建设工程消防设计常见错误

(2024年3月版)

图 15-1

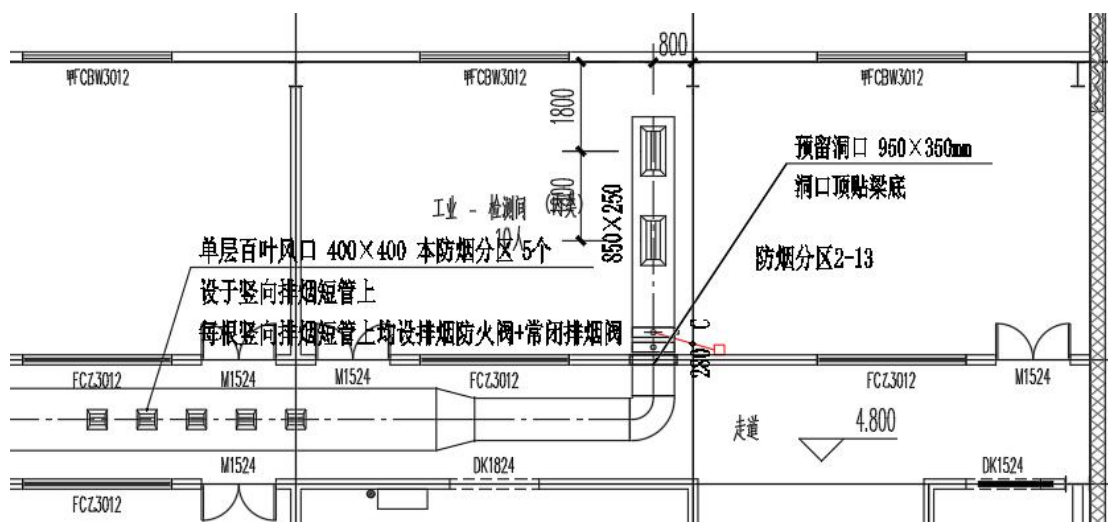
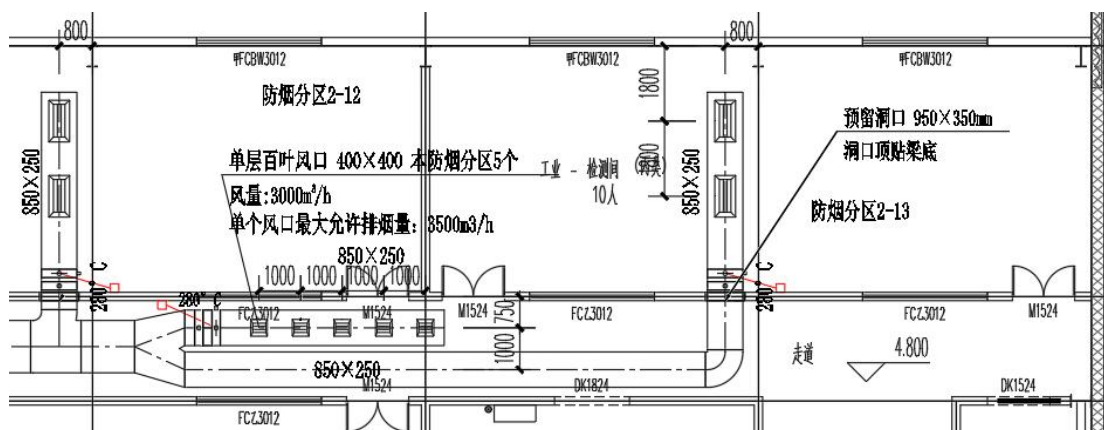
某项目走道某防烟分区的多个排烟防火阀及常闭排烟口直接设于排烟主管上，防烟分区未设置独立的排烟支管，如下图 15-1 为错误做法，下图 15-2 为正确做法。

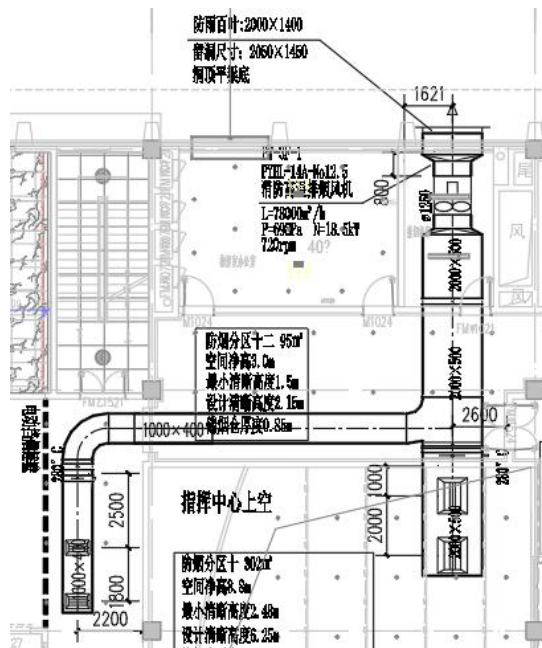
某项目 1 层指挥中心（挑高空间净高 8.0m）上空四周有防火墙和卷帘与 2 层其余房间分隔，属于 1 层防火分区，设计将 1 层指挥中心的排烟与 2 层内走道合用 1 个排烟系统，设计违规。如下图：

案例：部分设计项目偷换概念，在某一楼层的水平排烟主管上设置穿越防火楼板的竖向支管，承担上层或下层不同防火分区的排烟；或者将属于下层防火分区的挑高空间排烟接入本层的机械排烟系统。
